Nota zienswijzen

Bestemmingsplan Rivierenwijk De Venen

Gemeente Deventer
Mei 2016

- Aanpassen bouwvlak locatie Schipbeekstraat:

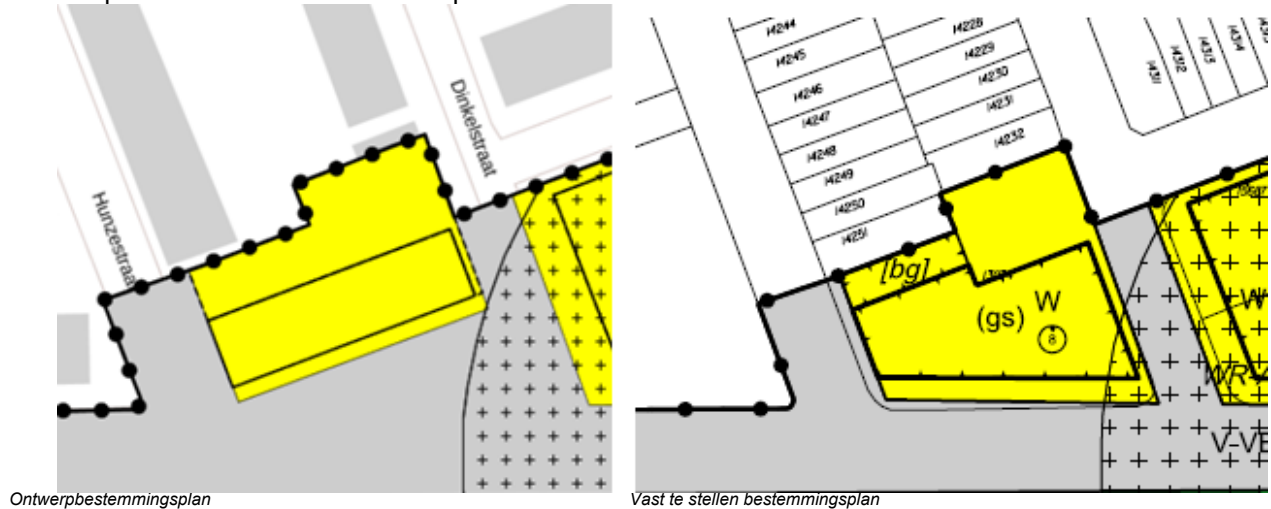
De beoogde locatie voor het woningbouwproject Woon400 (grenzend aan de Schipbeekstraat, Dinkelstraat en de Merwedestraat), is nog niet beschikbaar voor herontwikkeling. Voorgesteld wordt om de locatie op de hoek Schipbeekstraat, Dinkelstraat en Hunzestraat aan te wijzen als "special" en het bouwvlak, maatvoering en aanduidingen daarop aan te passen.

In overleg met Rentree is besloten de locatie op de hoek Schipbeekstraat, Dinkelstraat en Hunzestraat aan te wijzen als "special". Het bestemmingsplan wordt zodanig aangepast dat het project uitgevoerd kan worden op deze locatie. Dat betekent dat de verbeelding is aangepast door het bouwvlak te vergroten. De locatie waar de woningen gepland zijn, komt overeen met de woningen die eerder op deze locatie stonden. Deze woningen hadden in het bestemmingsplan Actualisering overige bestemmingsplannen de bestemming Wonen-Gestapeld. De wijziging van het bestemmingsplan Rivierenwijk De Venen maakt opnieuw gestapelde woningen mogelijk. De goot- en bouwhoogte wordt aangepast van 6 respectievelijk 10 meter naar 8 meter bouwhoogte. Hiermee zijn woningen in twee bouwlagen mogelijk met een platte afdekking. Op de platte daken is het mogelijk zonnepanelen te plaatsen. Het ontwerp van het blok zal qua beeldkwaliteit aan gaan sluiten bij de architectuur van het Venenhuis, de beoogde nieuwbouw in het Venenplantsoen (project CPO Venenpark) en het Kindcentrum.

Het bestemmingsplan wordt naar aanleiding van deze zienswijze aangepast door de verbeelding aan te passen zodat het woningbouwproject Woon400 op een andere locatie mogelijk is. Ook de toelichting van het bestemmingsplan wordt hier op aangepast.
